POSUDEK

DOKUMENTACE O POSOUZENÍ VLIVŮ NA ŽIVOTNÍ PROSTŘEDÍ

DOSTAVBA MĚSTSKÉHO BLOKU V UL. KOVÁKŮ

BŘEZEN 2016

Je to zřetelně patrné z výkresu „Pohled severní – ulice Plzeňská, Verze 2_B“.

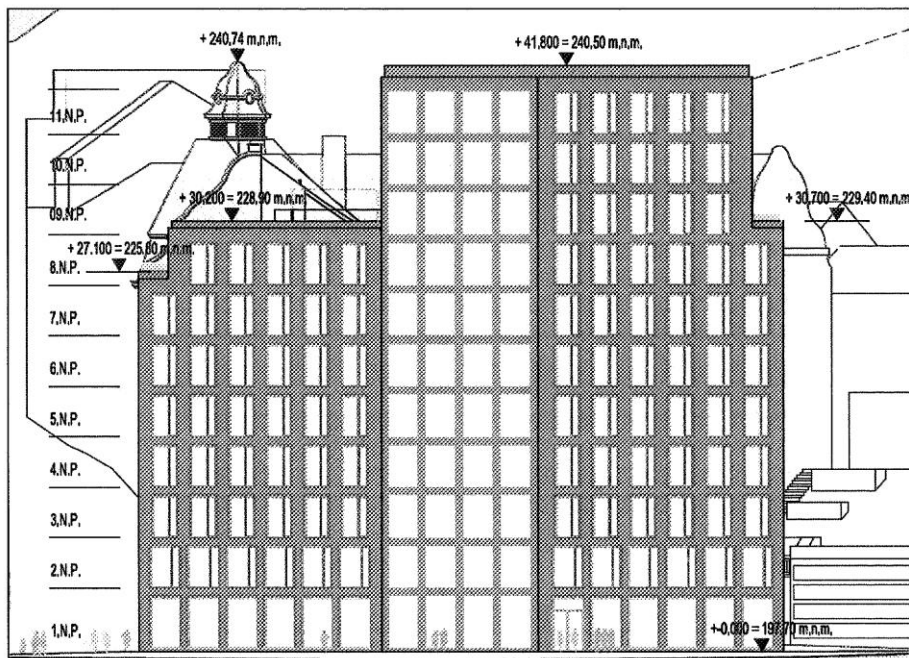
Stavba je i v podobě varianty 2 stále nadměrně vysoká.

Západní část stavby je navržena s 11 NP. Výška horní hrany atiky dosahuje max. +240,50 m n. m. (Bpv), což je pouze o 25 cm méně, než je vrchol věžičky na budově Gymnázia Na Zatlance. Tato výška výrazně přesahuje výšku hřebenů střech v okolí.

Z výkresu je patrné, že okolní zástavbě by odpovídala výška 8-9 podlaží s výškou horní hrany atiky v hladině max. cca 229 m n.m. Výška objektu by v takovém případě byla zhruba 31 m od hladiny +0,000 = 197,70 m n.m.

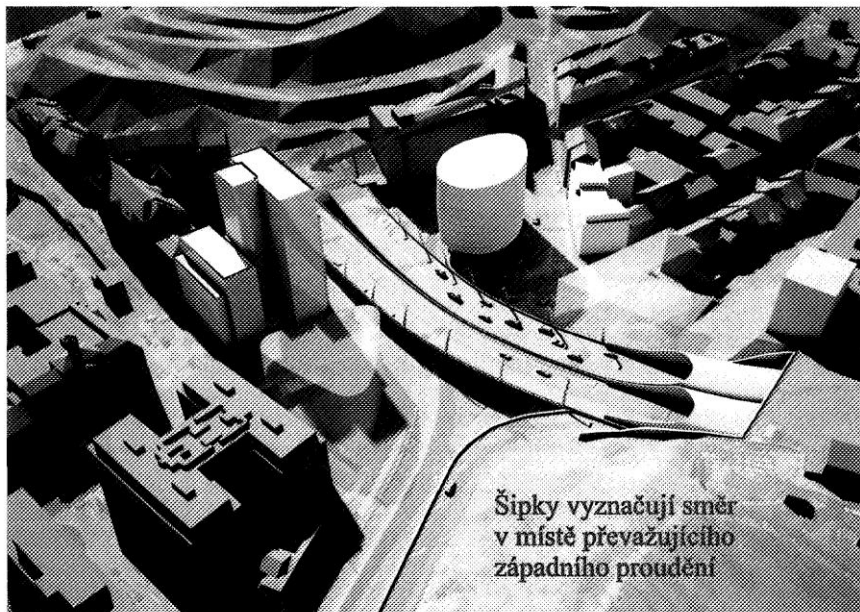
Z výše uvedených důvodů není možno akceptovat závěr zpracovatele oznámení, že z hlediska znečištění ovzduší nebude výstavba ani provoz posuzovaného záměru představovat riziko pro životní prostředí v daném území.

Stavba, zejména s ohledem na svoji přílišnou kapacitu, není v území přípustná.

Výřez z výkresu Pohled severní (8_10_Pohled_Sev.pdf)

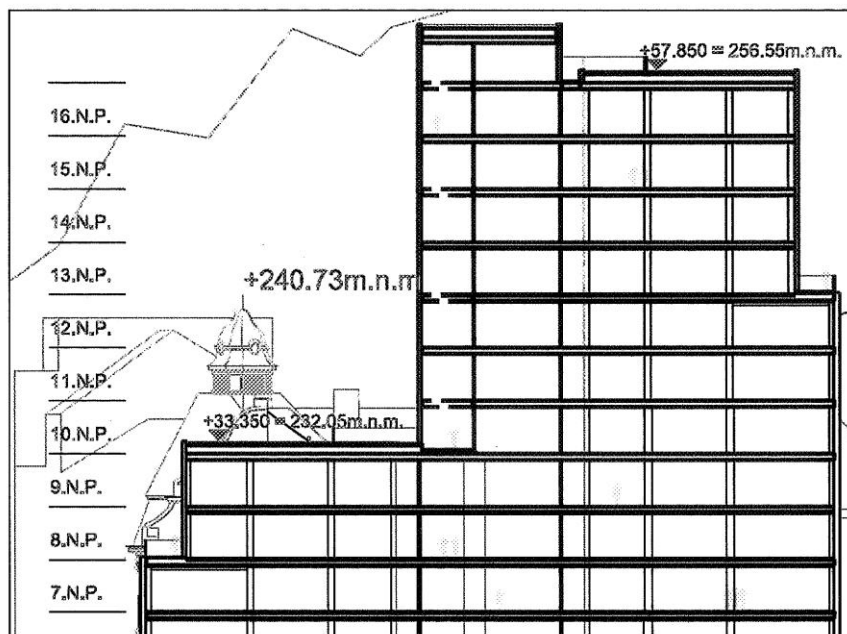
Nejvyšší bod budovy s 16.NP o více než 16 m přesahuje vrchol věžičky na budově Gymnasia Na Zatlance.
